Geänderte Motorwelle für Drehteller

Betroffene Modelle: alle Modelle ab Seriennummer 174077912

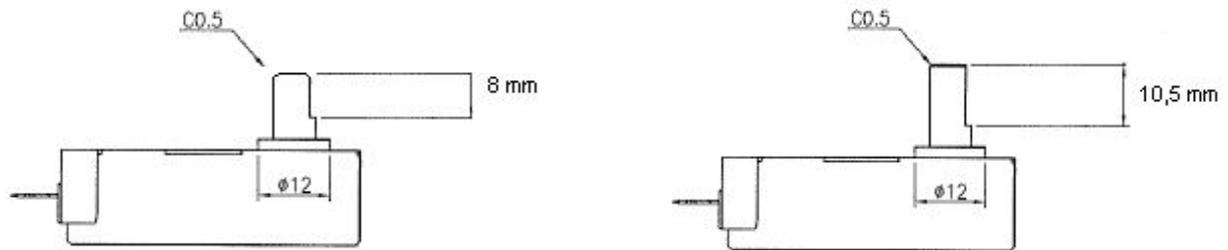
Die Motorwelle wird von 8 mm auf 10,5 mm geändert und ermöglicht somit eine bessere Kopplung mit der Drehtellerhalterung. Diese Änderung verhindert, dass sich die Drehtellerhalterung beim Betrieb des Gerätes eventuell löst und der Drehteller nicht mehr dreht..

ET-Nr. 172070 - Motor für Drehteller mit Kunststoffwelle

Drehtellerhalterung mit 12 mm Rad und Drehtellerhalterung mit 16 mm Rad
